**Avis délibéré de la Mission Régionale
d'Autorité environnementale de La Réunion
sur le projet de renouvellement du parc éolien
situé à Sainte-Rose au lieu-dit « Marocain »**

n°MRAe 2021APREU15

Conformément au 3° de l'article R.122-6 et au I de l'article R.122-7 du code de l'environnement, la MRAe a été saisie pour avis par la SNC Société Éolienne de Saint-Rose sur son projet de renouvellement du parc éolien situé sur ladite commune au lieu-dit « Marocain ».

Raccordement électrique externe au poste source EDF – tracé envisagé
(extrait de l'étude d'impact – cf. page 36)

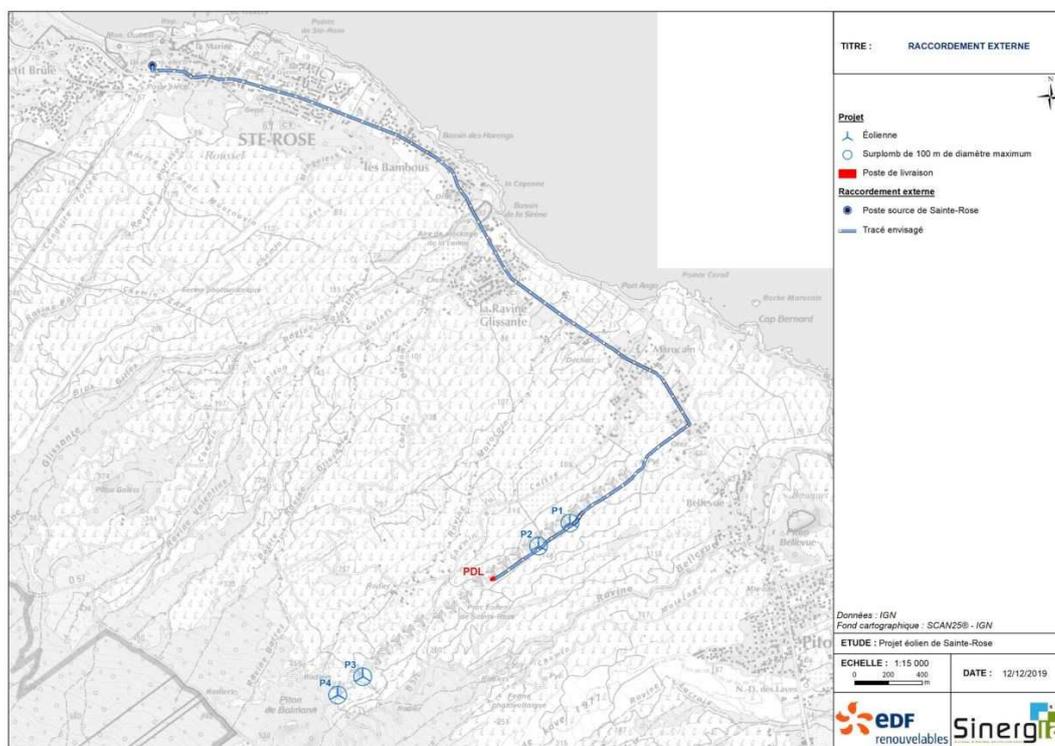
Toutefois, le raccordement électrique du parc éolien existant et son devenir ne sont pas abordés dans le dossier transmis (possibilité ou non de réutilisation, démantèlement...).
